【評価結果報告】

福島県沖の地震に対する地盤応答解析における地盤標高設定の誤りについて

2023年10月17日

面談にて2.13地震の耐震評価について**正しい地盤モデルを用いた再解析が完了**したため、耐震評価結果と、第99回特定原子力施設監視・評価検討会にて報告した値との差異について報告する。

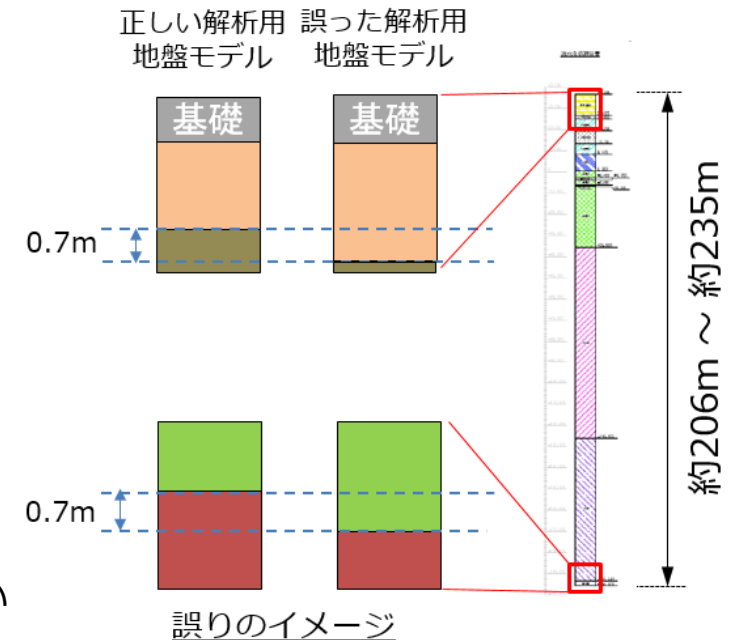
標高の取り違いにより、モデル内の二つの層（上端・下端）にて層厚の差異（0.7m）が発生。

①淡水化装置（逆浸透膜装置）の耐震評価

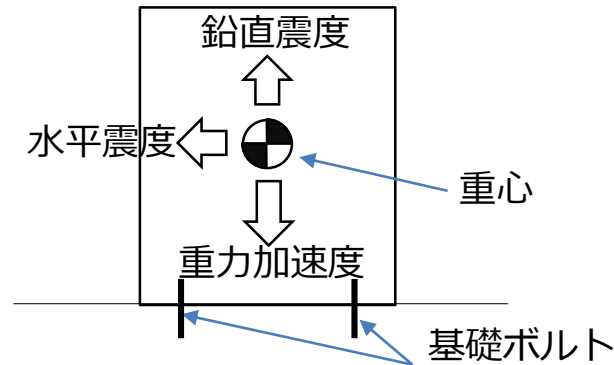
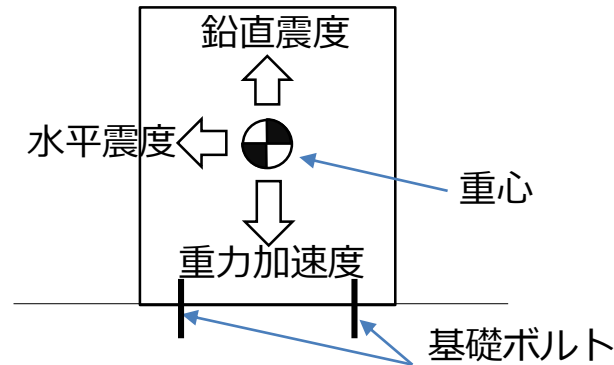
機器名称	評価部位	評価項目	水平震度 1.2ZPA (G)	鉛直震度 1.2ZPA (G)	転倒M (kN・m)	安定M (kN・m)	算出M /許容M	評価
逆浸透膜装置 (RO-3)	機器	転倒	0.43	0.23	2.020	1.387	1.456	×

機器名称	評価部位	評価項目	水平震度 1.2ZPA (G)	鉛直震度 1.2ZPA (G)	算出応力 (MPa)	許容応力 (MPa)	算出応力 /許容応力	評価
逆浸透膜装置 (RO-3)	基礎 ボルト	せん断	0.43	0.23	3	118	0.03	○
		引張			7	153	0.05	○

②使用済セシウム吸着塔仮保管施設の耐震評価

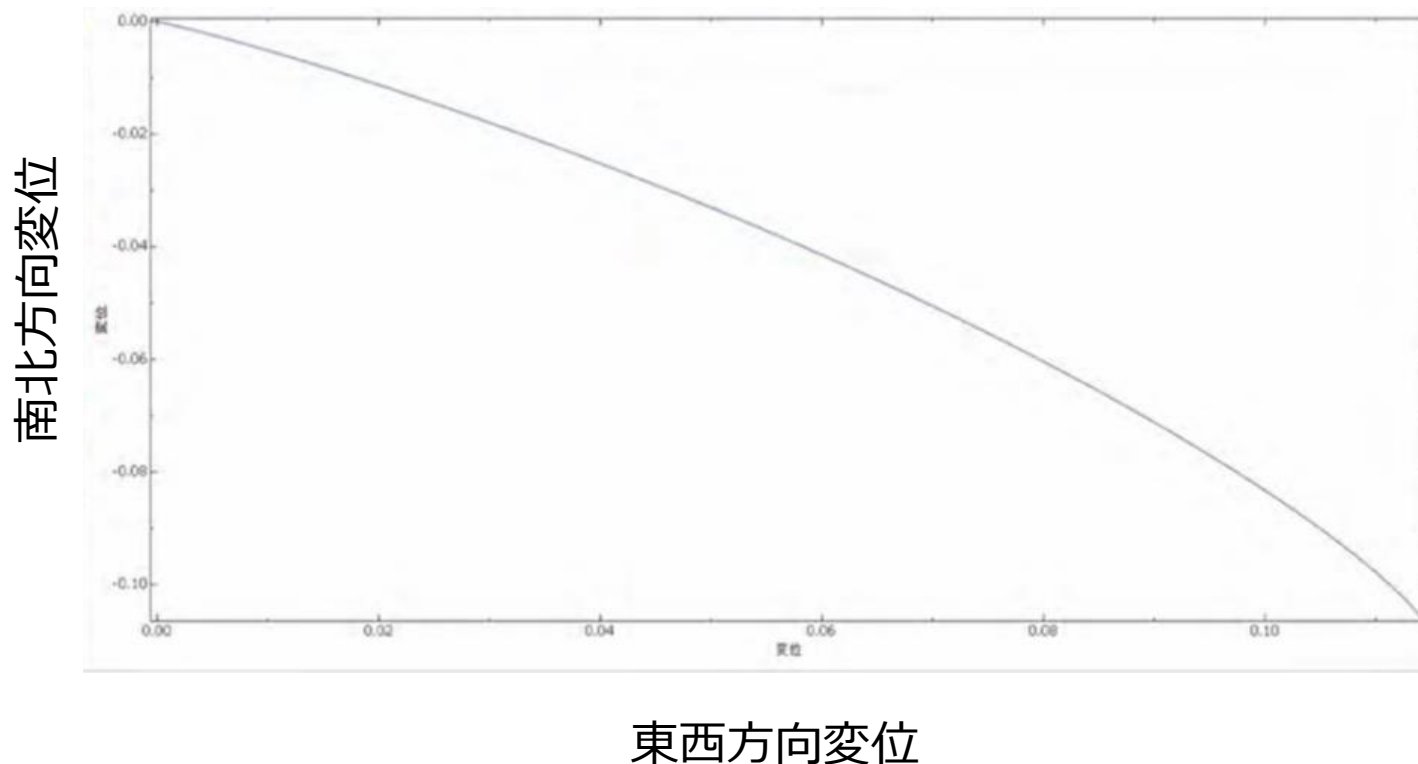
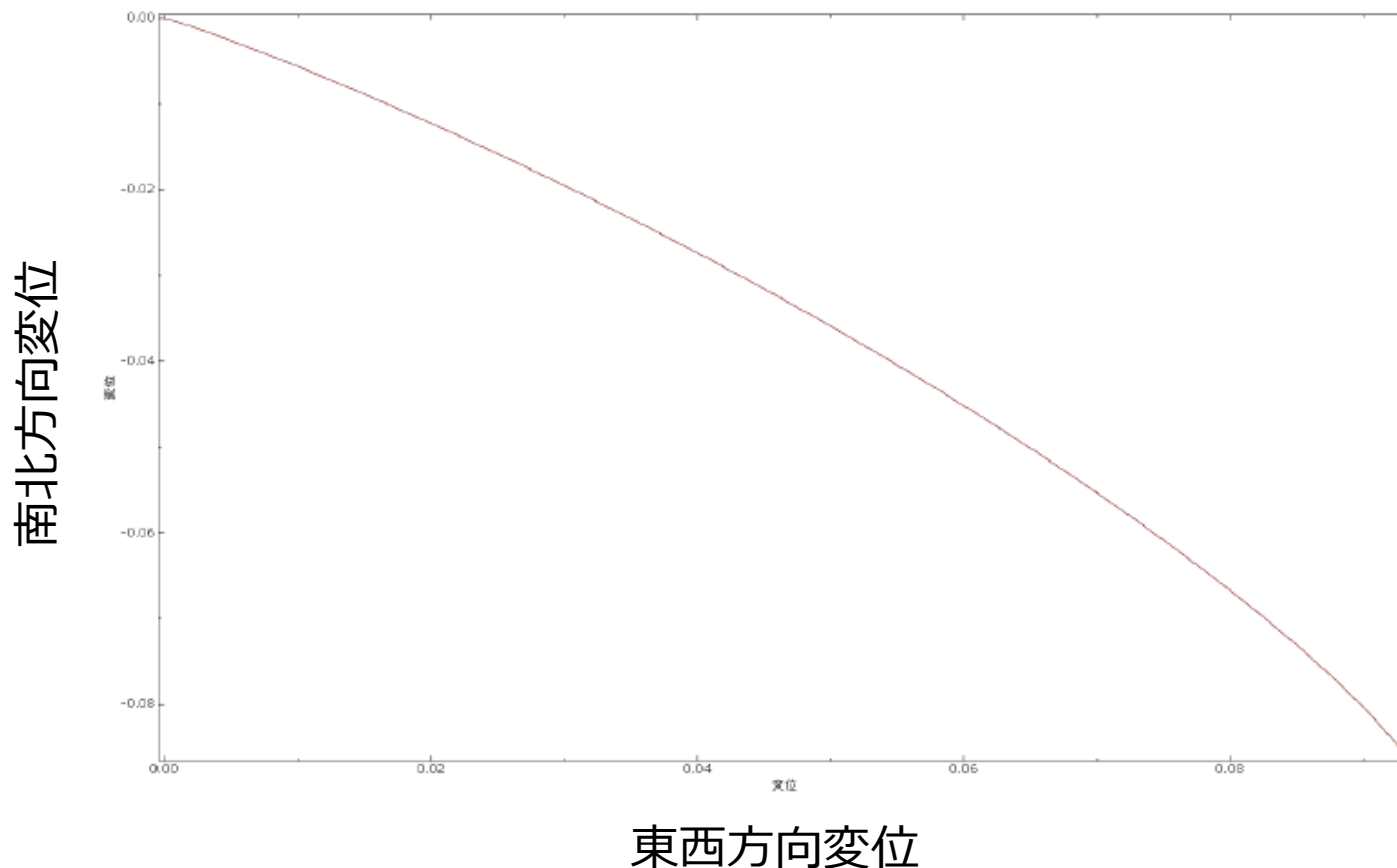
評価した結果、ズレは0.13mm（東西0.10mm, 南北0.09mm）であり、設備に影響を与えるズレではなかった。

③使用済セシウム吸着塔一時保管施設の耐震評価

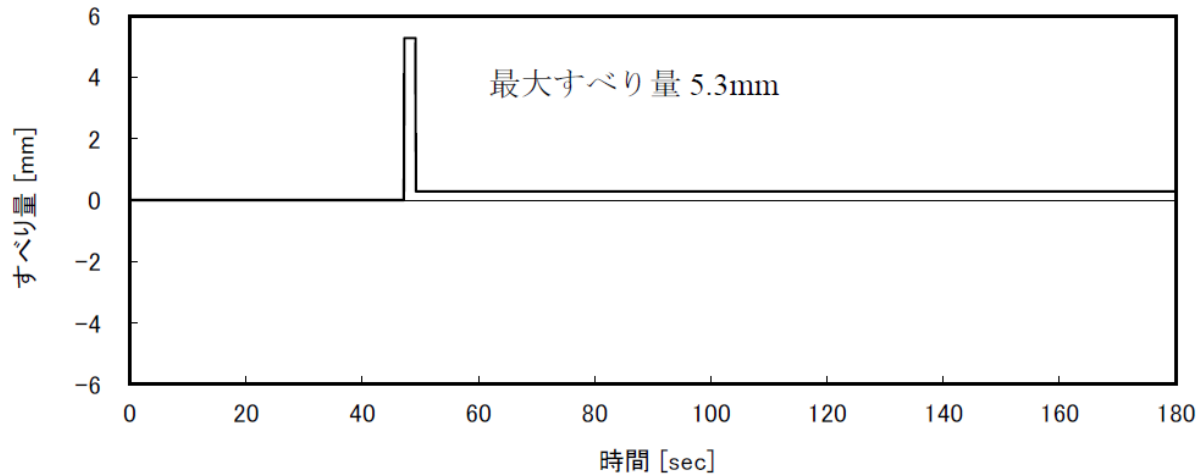
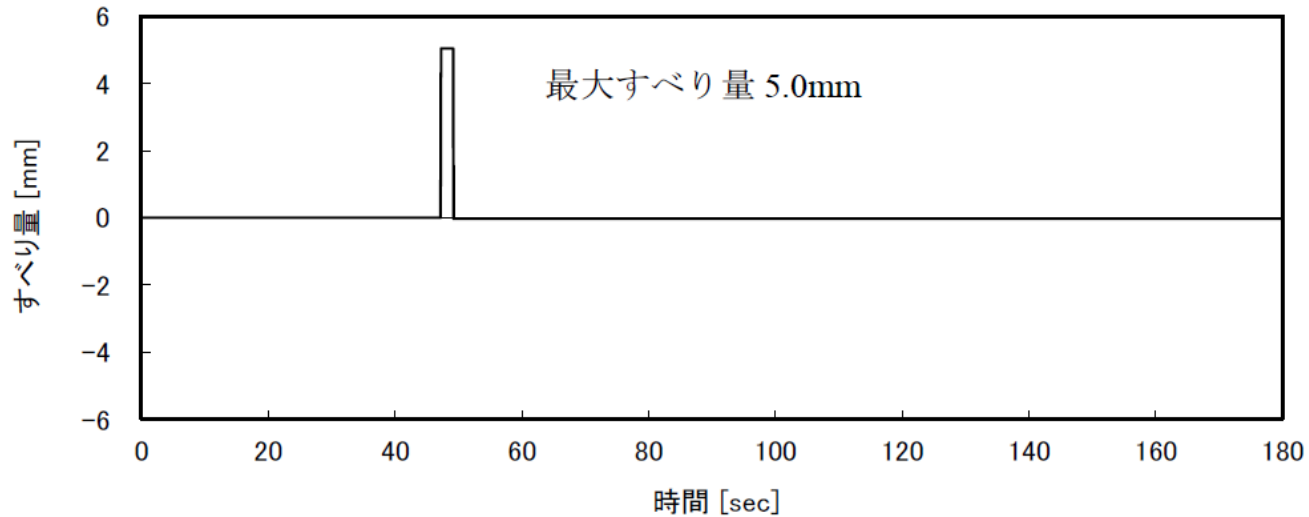
使用済セシウム吸着塔一時保管施設に保管するボックスカルバート（高性能容器HICを格納）に対し、2月13日の観測データ（はぎとり波）を入力してズレの大きさを評価した。評価した結果、ズレは5.0mm（東西5.0mm, 南北ズレなし）であり設計上の基準値450mmを下回ることを確認した。

⑦貯留設備（B, D, H4北, H8エリア）の耐震評価（応力評価）

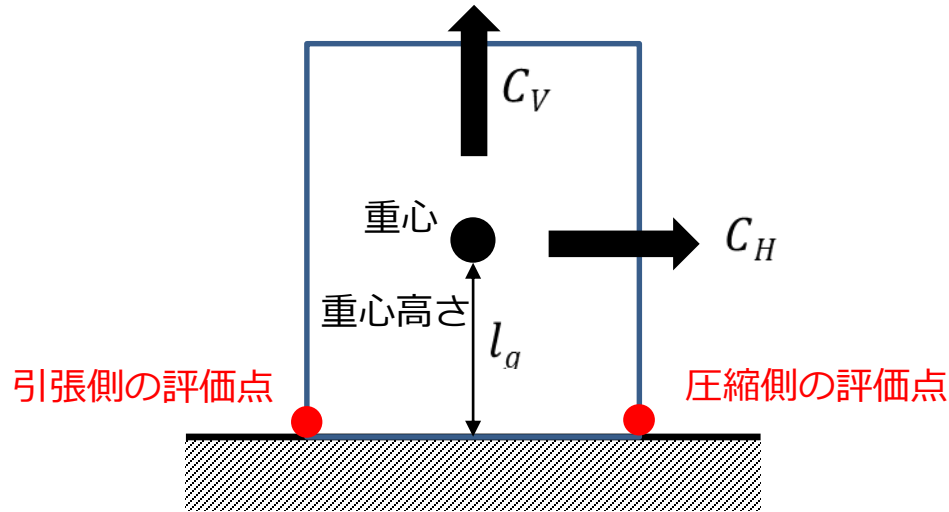
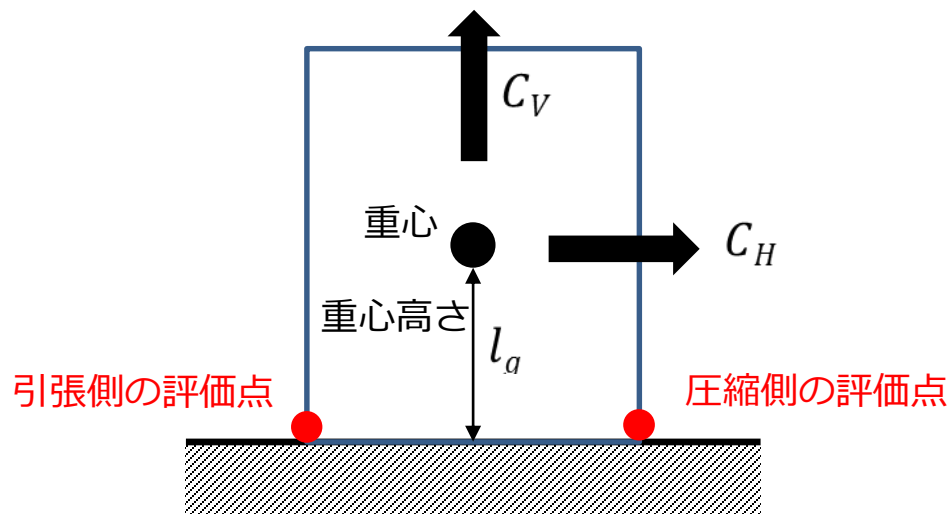
エリア	タンク容量	算出応力【MPa】	許容応力【MPa】	判定
B	1,330m ³	370	240	×
B	700m ³	400	240	×
D	1,000m ³	227	236※	○
H4北	1,200m ³	325	240	×
H8	1,000m ³	248	240	×

⑦貯留設備（B, D, H4北, H8エリア）の耐震評価（今回修正）

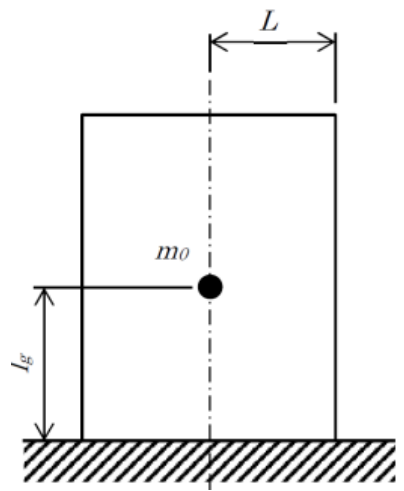
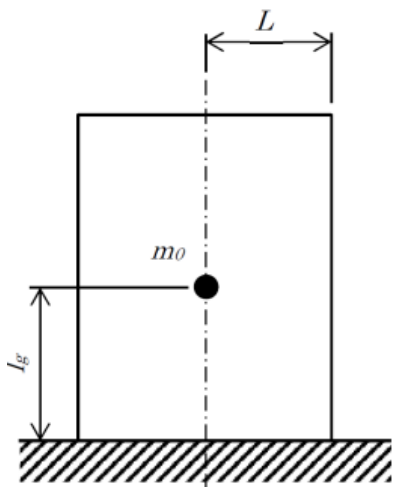
エリア	タンク容量	転倒モーメント 〔N・m〕	安定モーメント 〔N・m〕	判定
B	1,330m ³	36.5×10 ⁷	8.0×10 ⁷	×
B	700m ³	19.5×10 ⁷	3.2×10 ⁷	×
D	1,000m ³	18.9×10 ⁷	5.0×10 ⁷	×
H4北	1,200m ³	25.2×10 ⁷	8.2×10 ⁷	×
H8	1,000m ³	17.7×10 ⁷	7.3×10 ⁷	×

(参考) 加速度時刻歴の差異

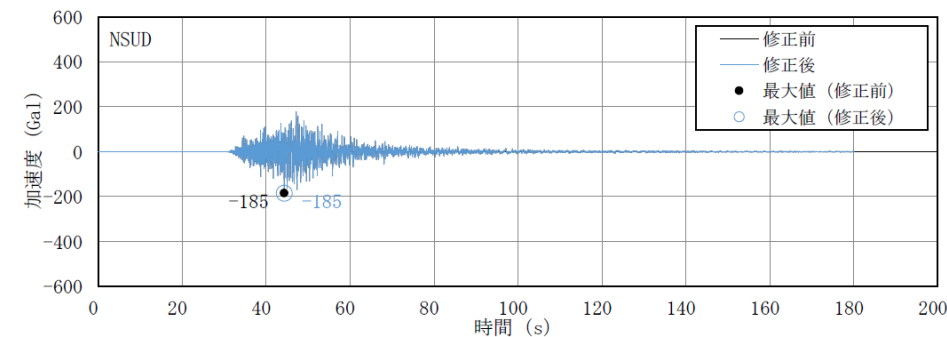
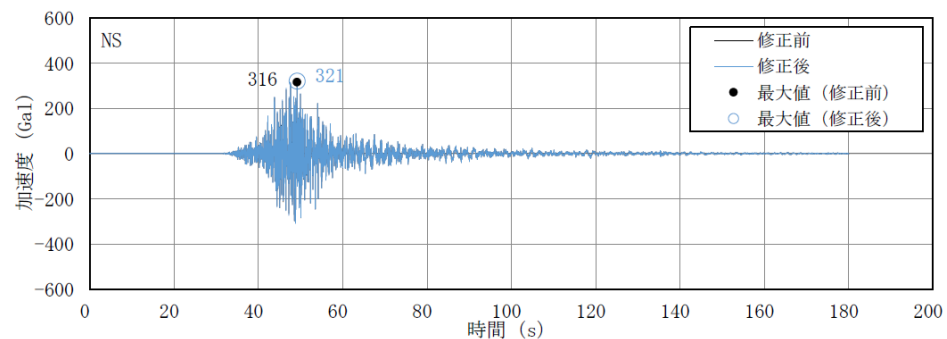
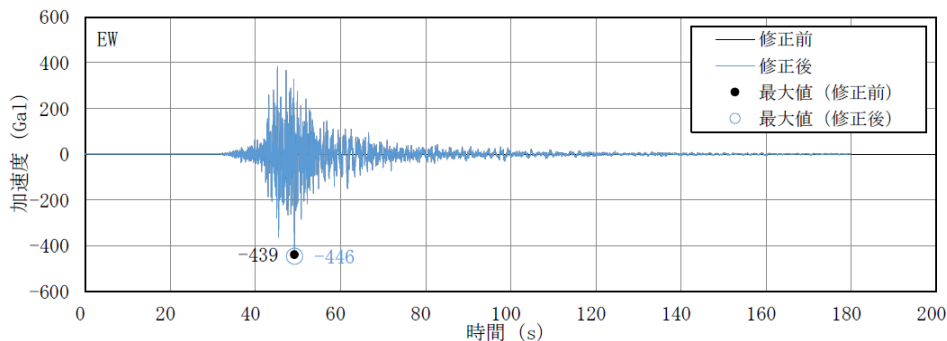
使用済セシウム吸着塔一時保管施設を例に本事象による加速度時刻歴の差異を示す。

最大加速度割合	方向	修正後/修正前
使用済 セシウム吸着塔 一時保管施設※	EW	1.02
	NS	1.02
	UD	1.00

(参考) 加速度応答スペクトルの差異

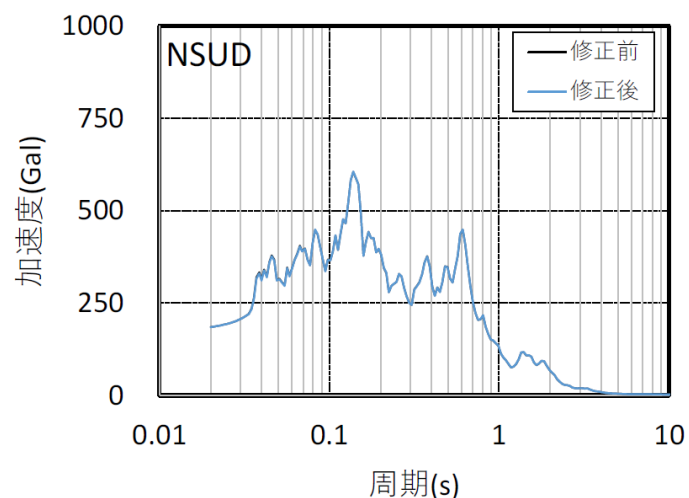
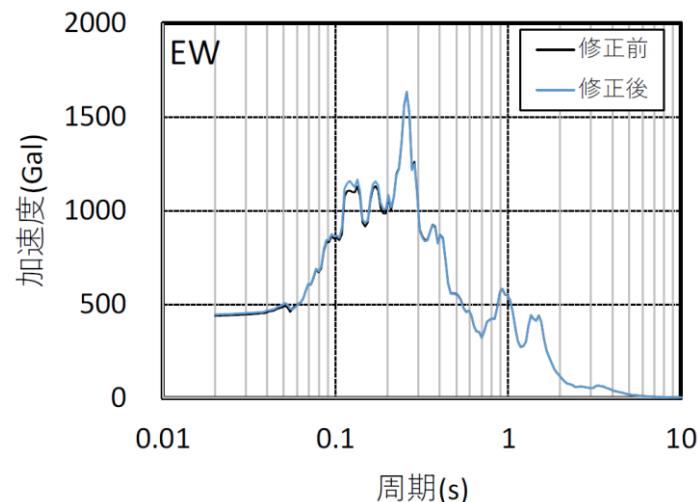
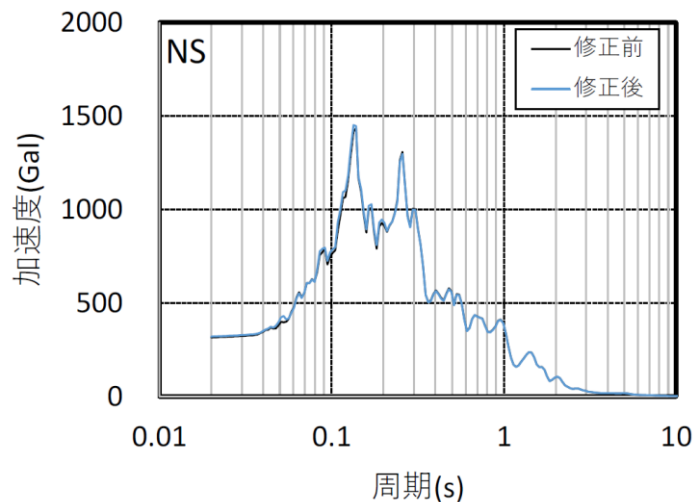
使用済セシウム吸着塔一時保管施設を例に本事象による加速度応答スペクトルの差異を示す。

加速度応答スペクトルでは水平方向で最大8%，鉛直方向で1%未満程度の増加となった。
